改善箇所説明図-②

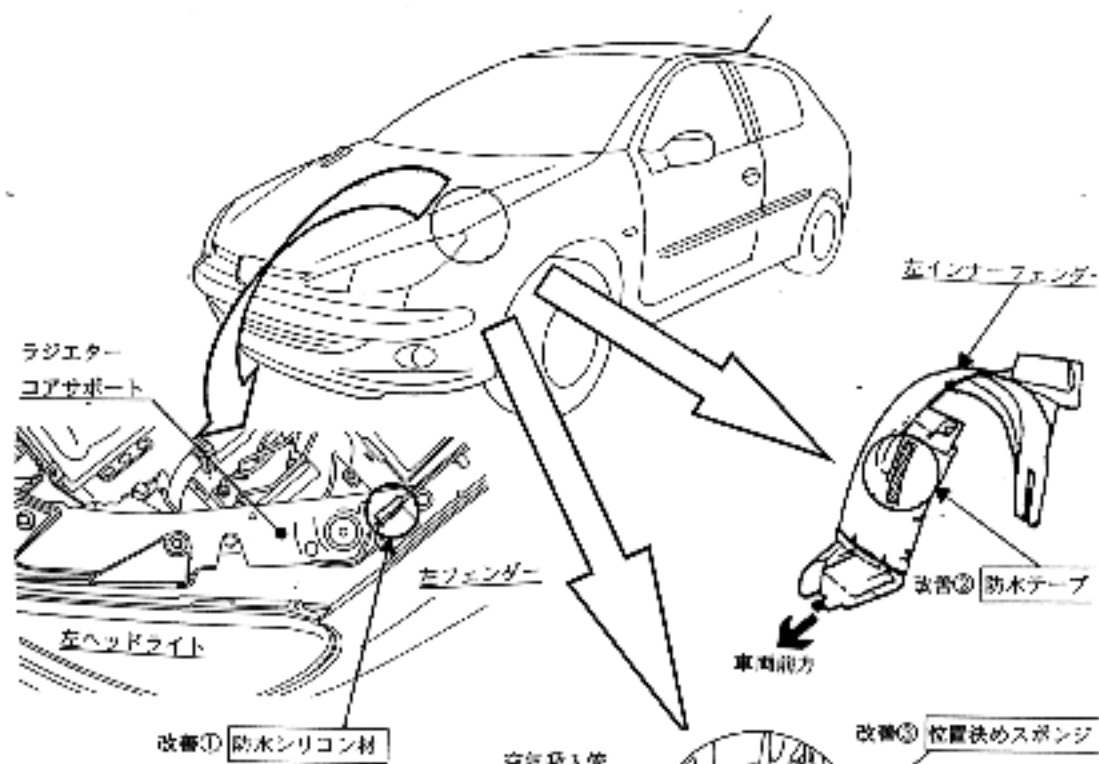
原動機の空気吸入管の取付位置及び空気吸入管カバーの排水口が不適切なため、豪雨時に水が当該空気吸入管より入り、最悪の場合、原動機が停止するおそれがある。

- ①左側フェンダーパネルとラジエーターコアサポートの隙間に防水シリコン材を取付ける。
- ②左フェンダー内面のインナーフェンダーパネルに防水テープを取付ける。
- ③空気吸入管と左フェンダーの間に位置決めスポンジを取付ける。
- ④空気吸入管カバー下部3箇所排水口を開ける。
